**ERWEITERUNG GYMNASIUM GRÖBENZEL**[illegible]

SCHNITT F-F VERBINDUNGSBAU

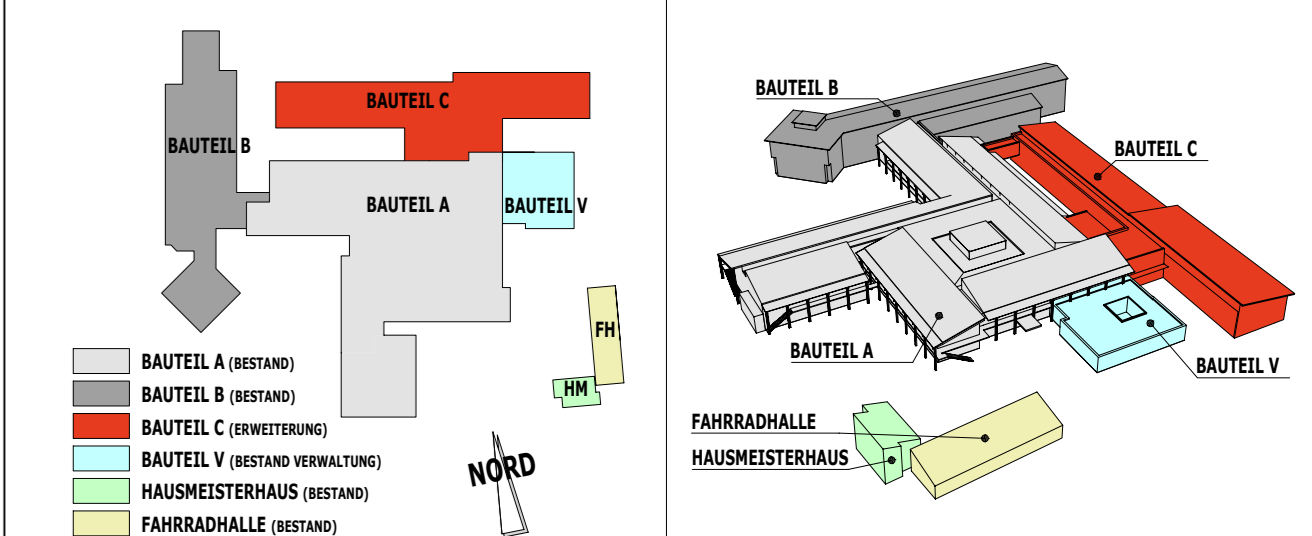
F
	E
D	
C	
B	
Ergränzungen Sonnenschutz und Farbkonzept gemäß freigeabe LBA und Gremium; Entfall Rollläden in Fassadeband EG 4 da Rettungswege;	20.06.2025 SC
Forderungen ergänzt, Seltenschutz Flachdach Verbindungsbau ergänzt, Lage Fluchtbalkon und Fluchtstreppe geändert, Begrünung Innenhof	20.01.2025 SC
ÄNDERUNGSVERMERK	DATUM
	INDE
